监理工程师通知单

工程名称：天津市滨海新区杨家泊镇通威渔光一体现代（海水）渔业园（光伏部分）项目
编号：TJYJP-CZZH-TZD-012

主题：关于边锚管桩顶板、耳板施工质量问题事宜

质量问题照片

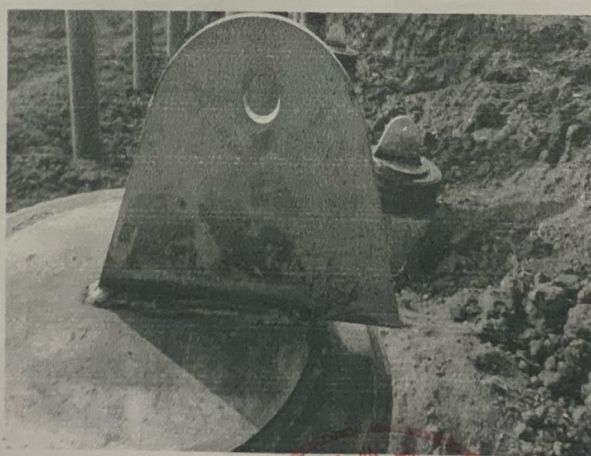
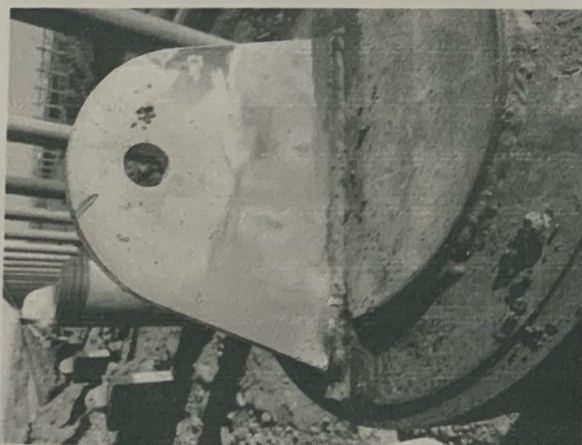
- 1、我监理部人员对项目现场巡视检查发现，你单位边锚桩顶板、耳板焊接施工存在：管桩定位放线不准沉桩后偏差，导致耳板焊接偏差太大，焊接面无法全部焊接到顶板上，受力不均匀，影响工程质量；你单位私自加设钢板垫片焊接施工，现要求你单位对此问题跟设计技术部门沟通出具可行性整改方案后再进行施工。
- 2、你单位管桩、构配件材料到货、放样施工、打桩施工等工序均为进行材料报验、工序报验。
- 3、其它未尽事宜自查自纠。
